Datum 6 maart 2015
Kenmerk Rap. / 10139-A/WKU/001
Onderwerp QuickScan aardbevingsbestendigheid De Starter

Onderwerp QuickScan aardbevingsbestendigheid De Starter

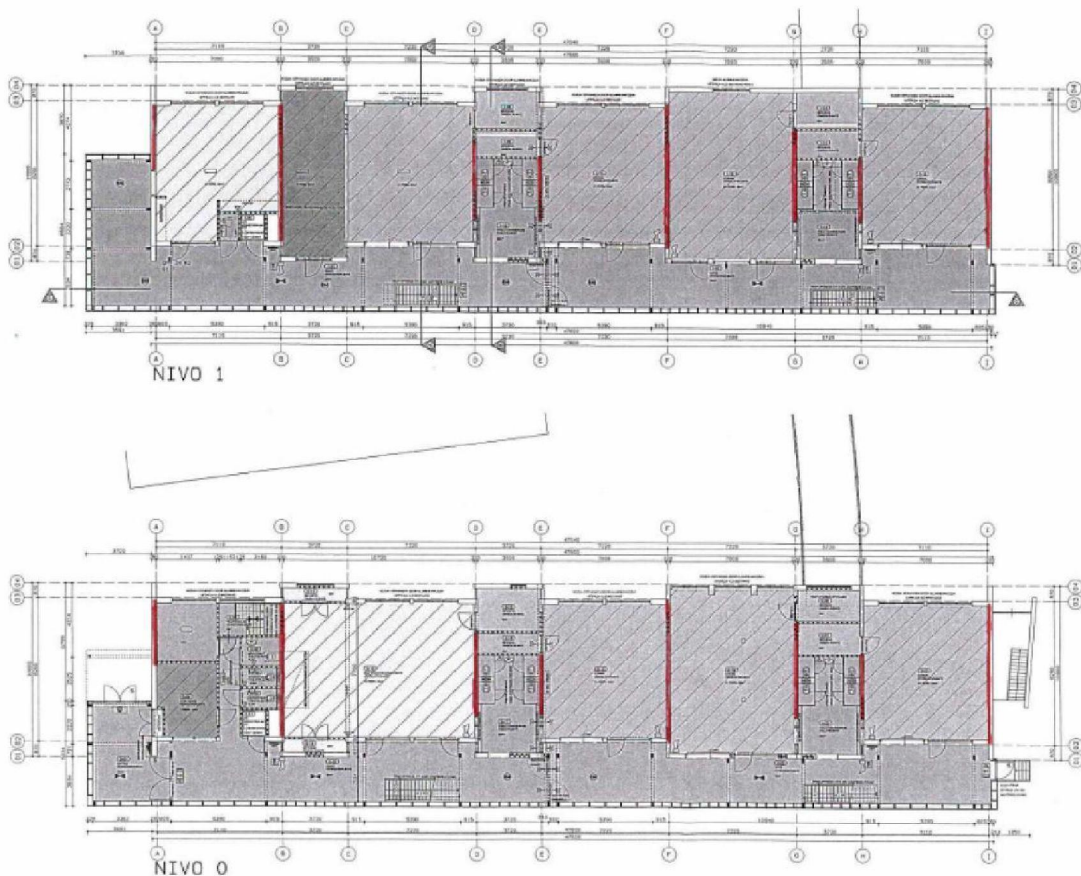
Voor de langsstabiliteit geldt dat bij wind het gebouw nog juist voldoet. Dit betekent dat bij aardbeving, waarbij de belastingen een veelvoud zijn van de windbelasting, op voorhand kan worden voorspeld dat de stabiliteit niet voldoet. Het gebouw moet derhalve in langsrichting worden versterkt. Deze versterking vindt plaats met behulp van 4 stalen portalen die tegen de voor- en achtergevel worden geplaatst in de lokalen tussen as C – D en as E – F, zie onderstaande figuur.

De verdiepingvloer en het dak dienen op een praktische wijze met de portalen te worden verbonden. Hiervoor kan gebruik worden gemaakt van de voorzieningen die benodigd zijn om de dwarsstabiliteit te verzorgen. De portalen dienen aan het kelderdek te worden verankerd.
